阪神高速道路株式会社

入札説明書(技術提案書等含む)及び設計図書等に対する質問回答書

工事名 : 六甲アイランド東工区下部工事	
質問提出日:2021年6月9日 質問回答日:2021年6月15日	
質 問	回 答
番号1 土木工事標準積算基準 第10章基礎工 10-10頁 ⑧鋼管矢板基礎工の積算は、「国土交通省土木工事標準積算基準書(共通編)第3章基礎工」による。と記載があります。 国土交通省土木工事標準積算基準書は令和2年度版と考えてよろしいでしょうか。ご教示ください。 内訳書-3~7 鋼管矢板基礎工	番号1 ご質問のとおりとお考えください。また併せて質問回答書(質問回答日:2021年4月13日「受付番号3」)の回答番号1もご覧ください。
番号2 鋼管矢板埋込費のうち、中堀工法の機種を選定について、杭径と杭の打込み長から、クローラ式アースオーガ アースオーガ中堀機のオーガ出力は「110kw」と考えてよろしいでしょうか。異なる場合は、想定されているオーガ出力をご教示ください。 内訳書-3~7 鋼管矢板基礎工	番号2 当社公表の土木工事標準積算基準に記載のない歩掛等については、貴社にてご検討ください。
番号3 上記の機械運転単価表について、令和2年度版建設機械等損料表によりますと、1時間あたりの軽油量は、燃料消費率が「Eオーガ」と「そうでない場合」と2種類ございます。 オーガ出力110kwの場合、17欄は「そうでない場合」が14リットル/h、「Eオーガ」が48リットル/hです。 鋼管矢板打込み工(中堀工法)の諸雑費率に「電力に関する経費等を含み」と記載されていますので、アースオーガ中堀機の1時間当たりの軽油量は14リットルと考えてよろしいでしょうか。ご教示ください。 内訳書-3~7 鋼管矢板基礎工	番号3 当社公表の土木工事標準積算基準に記載のない歩掛等については、貴社にてご検討ください。

「受付番号19」質問23、24

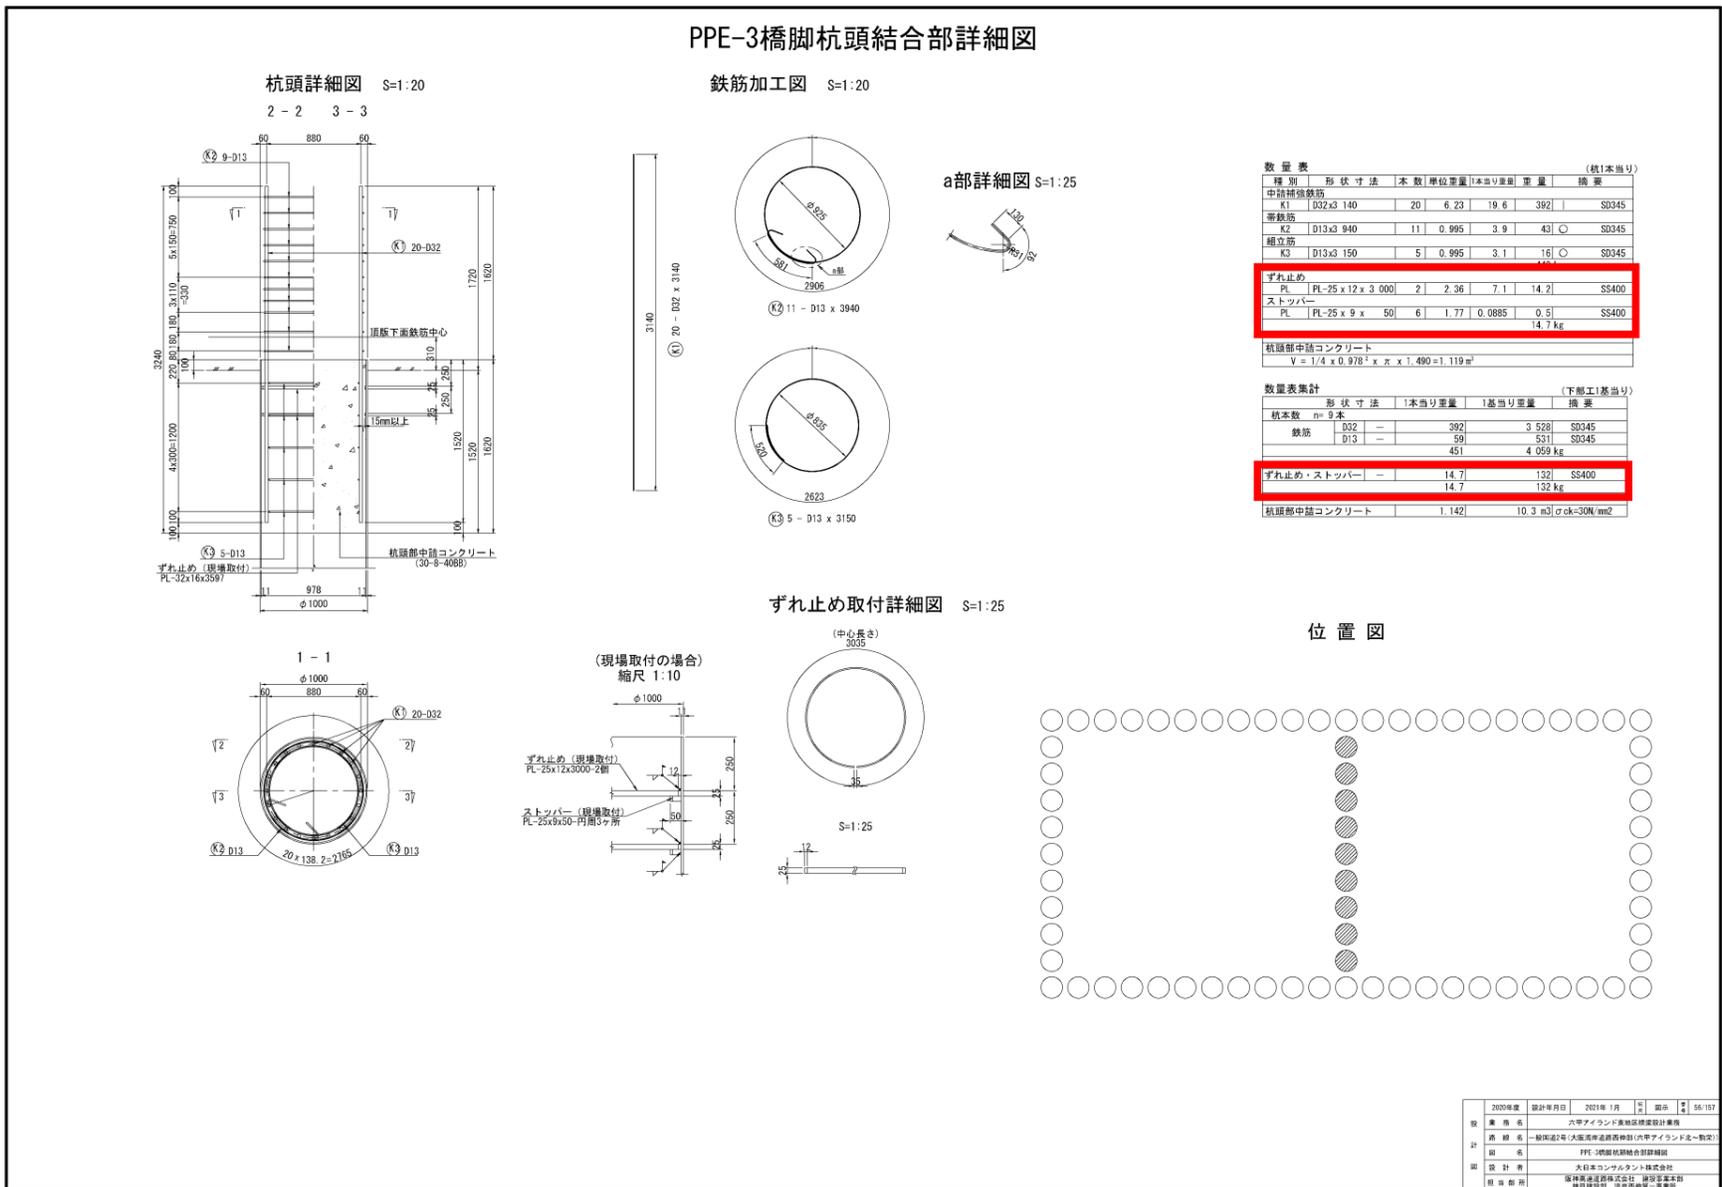
質 問	回 答
<p>番号24</p> <p>鋼管矢板PPE-3 タイプEとFのずれ止めについて、数量総括表には24kg/本と記載されています。図面56/157 数量表の形状寸法はPL-25*12*3000であり、7850kg/m3より1個当たりの重量は7.065kgです。杭1本当たり14kgではないでしょうか。ご教示ください。</p> <p>数量総括表7頁 橋脚工 鋼管矢板基礎工(PPE-3) 図面51/157</p>	<p>番号24</p> <p>ご質問のとおりであり、PPE-3タイプEとFのずれ止めについて、設計図及び金額を記載しない設計書(2)に誤記がありましたので、【PPE-3橋脚杭頭結合部詳細図__図番号56】及び【数量総括表 橋脚工 鋼管矢板基礎工(PPE-3) __7頁】を別添正誤表のとおり修正します。</p>
<p>番号25</p> <p>同様に、鋼管矢板PPE-4 タイプEとFのずれ止めについて、杭1本当たり14kgではないでしょうか。ご教示ください。</p> <p>数量総括表9頁 橋脚工 鋼管矢板基礎工(PPE-4) 図面74/158</p>	<p>番号25</p> <p>ご質問のとおりであり、PPE-4タイプEとFのずれ止めについて、設計図及び金額を記載しない設計書(2)に誤記がありましたので、【PPE-4橋脚杭頭結合部詳細図__図番号74】及び【数量総括表 橋脚工 鋼管矢板基礎工(PPE-4) __9頁】を別添正誤表のとおり修正します。</p> <p>また、同設計図について位置図における杭頭結合部の杭本数に誤りがありましたので、併せて下記のとおり修正します。なお、詳細については別添正誤表をご確認ください。</p> <p>金額を記載しない設計書(1) 内訳書—6 金額を記載しない設計書(2) 10頁 設計図 図番号74 (杭頭部中詰コンクリートおよび杭頭補強鉄筋)</p>
<p>番号26</p> <p>既成杭工(鋼管杭)の銅バンドについて、数量総括表には個数の記載がありません。当初未計上と考えてよろしいでしょうか。ご教示ください。</p> <p>数量総括表11頁 橋脚工 既成杭工(鋼管杭)</p>	<p>番号26</p> <p>既製杭工(鋼管杭)の銅バンドについて、金額を記載しない設計書(2)に誤記がありましたので、【数量総括表 橋脚工 既製杭工(鋼管杭)(PPE-5、PE-1) __17頁】を別添正誤表のとおり修正します。</p>

(正)

工種	種別	細 別	規 格	区 分	単 位	PPE-3						合 計		
						タイプA	タイプB	タイプC	タイプD	タイプE	タイプF			
橋脚工 (PPE-3)	鋼管矢板基礎工	鋼管矢板	φ1000 L=56.5m	元設計	本	28	30	4	2	5	4	73		
		変更設計												
		(1本あたり数量)	元設計											
		鋼管矢板	SKY490 φ1000 t=25	元設計	m/本	10.0	10.0	10.0	10.0					
		変更設計												
		鋼管矢板	SKY490 φ1000 t=25	元設計	t/本	6.010	6.010	6.010	6.010					
		変更設計												
		鋼管矢板	SKY490 φ1000 t=18	元設計	m/本	34.0	34.0	34.0	34.0					
		変更設計												
		鋼管矢板	SKY490 φ1000 t=18	元設計	t/本	14.824	14.824	14.824	14.824					
		変更設計												
		鋼管矢板	SKY490 φ1000 t=18	元設計	m/本	12.5	12.5	12.5	12.5	56.500	56.500			
		変更設計												
		鋼管矢板	SKY400 φ1000 t=11	元設計	t/本	3.350	3.350	3.350	3.350	15.142	15.142			
		変更設計												
		鋼管矢板	SKY400 φ1000 t=11	元設計	m/本	56.5	56.5	56.5	56.5	56.5	56.5			
		変更設計												
		フリクションカッター				元設計	kg/本	90	90	90	90	90	90	
		現場円周溶接用部材				元設計	kg/本	20	20	20	20	20	20	
		現場円周溶接				元設計	箇所/本	4	4	4	4	4	4	
		工場円周溶接				元設計	箇所/本	2	2	2	2

銅バンド				元設計	個							1
		ずれ止め				元設計	kg/本				14	14		
		ずれ止め用ストッパー				元設計	個/本				6	6		
		溶接				元設計	m/本				6.0	6.0		
		吊金具				元設計	kg/本	44	44	44	44	20	20	
		編鋼管高耐力継手				元設計	m/本	104.6	104.6	104.6	156.9	104.6	104.6	
		編鋼管連結継手				元設計	m/本	4.8	4.8	4.8	7.2	4.8	4.8	
		継手管先端杓				元設計	個	56	60	8	6	10	8	
		埋込長				元設計	m/本	56.5	56.5	56.5	56.5	56.5	56.5	
杭土量				元設計	m							509		
導棒・導杭				元設計	式							1		
導棒				元設計	(t)							(16.871)		
導杭				元設計	(t)							(27.900)		
導杭				元設計	(本)							(50)		
導棒受台				元設計	(t)							(1.689)		
仮結合材				元設計	(t)							(1.806)		
スクラップ				元設計	(t)							(3.495)		
導棒・導杭賃料等				元設計	式							1
